対策箇所説明図（その②）

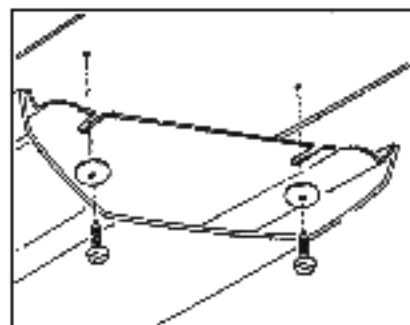
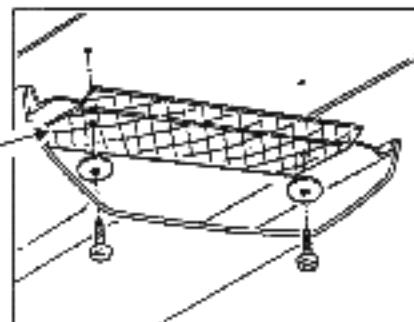
欠陥発生箇所

2) 車室内の天井にあるエアコン（空気調整装置）のエアダクト（空気通路）を取り付けている樹脂製取付部の強度が不足しているため、このままの状態で使用を続けると、走行中の振動等により当該取付部が損傷し、最悪の場合、エアダクトが車室内に落下するおそれがある。

金属製補強板

対策内容

2) 全車両、エアコンのエアダクトの樹脂製取付部に金属製補強板を取り付ける。
